Oggetto: **invio osservazioni alla Documentazione Integrativa Volontaria progetto
Aeroporto di Milano Malpensa - Master plan 2035 – Codice Procedura 5359**

ai sensi del comma 3, art. 24 D.Lgs.152/2006 e s.m.i, le seguenti osservazioni:

AEROPORTO DI MILANO MALPENSA – MASTER PLAN 2035 – Codice Procedura 5359

Figura 181 - Possibili alternative di sviluppo per le strutture cargo

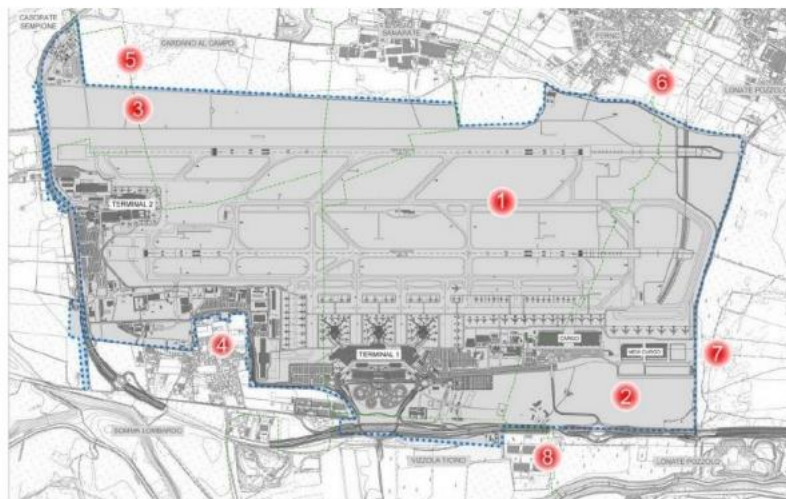
Questa zona nel Master Plan 2035 pubblicato al 01/06/2020 a pagina 311 della Relazione Generale si legge

La soluzione 2) richiederebbe la realizzazione di forme di collegamento abbastanza complesse con gli esistenti piazzali di sosta aeromobili, che si troverebbero al di là degli attuali edifici cargo, ma soprattutto va ad interessare l'unica area che garantisce – nel lungo termine – la possibilità di realizzare un potenziamento delle infrastrutture di volo e che quindi si ritiene "strategicamente" indispensabile mantenere libera da nuovi insediamenti.

La realizzazione di 3 ambiti funzionali, appare incoerente con le previsioni stesse del Master Plan, ma soprattutto viene considerata compensativa rispetto al consumo di 44 ettari, ma soprattutto si scontra con le dichiarazioni fatte dall'Amministratore Delegato di SEA Brunini in occasione della Commissione Ambiente e Società Partecipate del Comune di Milano svoltasi in data 29 giugno dove la stessa zona è stata confermata come l'unica idonea a contemplare gli eventuali sviluppi infrastrutturali.

Quindi si propone una compensazione che qualora venisse realizzata con i tempi della natura (pensiamo all'ambito Formazione Forestale) sarà immediatamente cancellata per costruire la terza pista (necessaria dopo il 2035 da parte di SEA).
